Zeitschrift: Schweizerische Bauzeitung

Heft: 6

Ideenwettbewerb für die kantonale st. gallische Land- und Hauswirtschaftl. Schule in Flawil.

I. Preis (5000 Fr.), Entwurf Nr. 10. — Grundriss vom Erdgeschoss und Querschnitt. — 1:800.

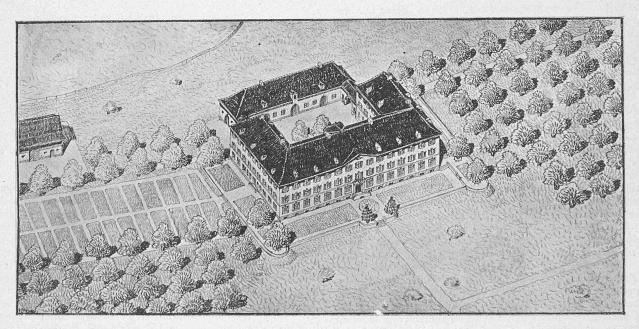
Nr. 10. "Torbogen". Die Gesamtgebäudeanordnung ist bei diesem Projekt dadurch richtig gefunden, dass eine Hofanlage mit durchgehender Strasse ausgebildet wurde und zwar durch Stellung des Hauptgebäudes südlich und des Oekonomiegebäudes nördlich derselben. In diesem Oekonomiegebäude ist die Unterbringung aller landwirtschaftlichen Betriebsräume möglich und dadurch wird das Hauptgebäude entlastet.

In letzterem sind Haupt- und Nebentreppen praktisch und übersichtlich angeordnet, eine klare Zusammenfassung aller Hauswirtschaftsräume mit guter Verbindung zum Gemüsegarten durchgeführt und ebenso die Lehrräume richtig plaziert. Direktor und Kanzlei sollten beim Haupteingang im Parterre untergebracht sein. Die allgemeine Disposition der Schlaf- und Waschräume ist zu-

treffend, jedoch lässt die Möblierungs - Möglichkeit in verschiedenen Punkten noch zu wünschen übrig. Die Waschküche und das Bügelzimmer würden besser auch im Oekonomie-Gebäude untergebracht, wodurch Belästigung der Lehrzimmer vermieden würde. Hof- und Aussen-Ansichten wirken gut, namentlich infolge der ruhigen Dächer.
